(pieczęć Zakładu Kominiarskiego)
"ŚW. FLORIAN" we Wrocławiu
Krajowy Zakład Kominiarski nr 17
WALERZYCH
ul. 58-310 SZCZAWNO ZDRÓJ
Różana 1, tel. (074) 843-27-32
117 765 000-20-56 z wyników przeprowadzonych oględzin - ekspertyzy urządzeń grzewczo-kominowych

Opinia Nr 009265

w budynku przy ul. Winkowicza nr 8/5 w Wąbrzychu
dotycząca urządzeń grzewczo-kominowych używanych przez B.O.K. Biały Kamień
Dotyczy:

ORIENTACYJNY SKIC LOKALU NR. 3
UL. HANKOWICZA 8

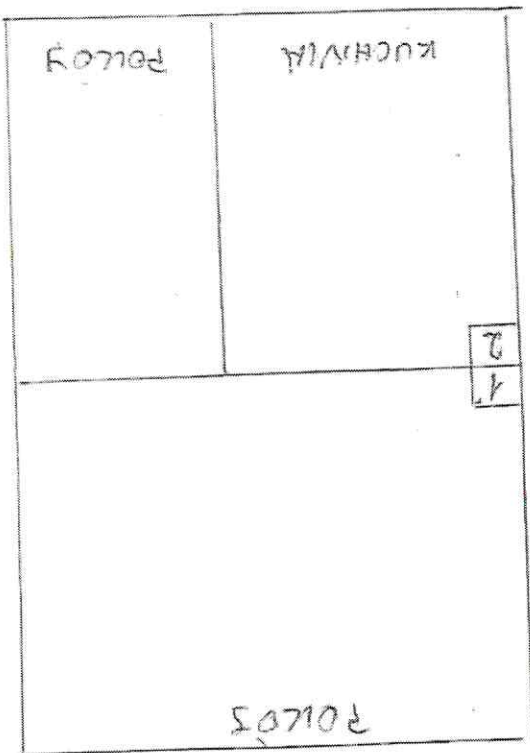
1. Ze względu na nieprawidłowe podłączenia w przewodzie nr. 2 oraz w celu ich uporządkowania proponuje się:
- po likwidacji istniejącego pieca COtarz z M-5 z przewodu nr. 1 przewód ten wykorzystać na przełączenie pieca żel z M-2 lub COtarz z M-9
- dla kotła COtarz w M-5 wykonać nowy przewód zgodnie z obowiązującymi przepisami
2. Wentylacja w przeciwieństwie kuchenii istniejąca prawidłowa w stalinie parowal dachem
3. Dla prawidłowego funkcjonowania urządzeń kominowych zapewnić należy napływ powietrza z zewnątrz poprzez urządzenia nawiewne
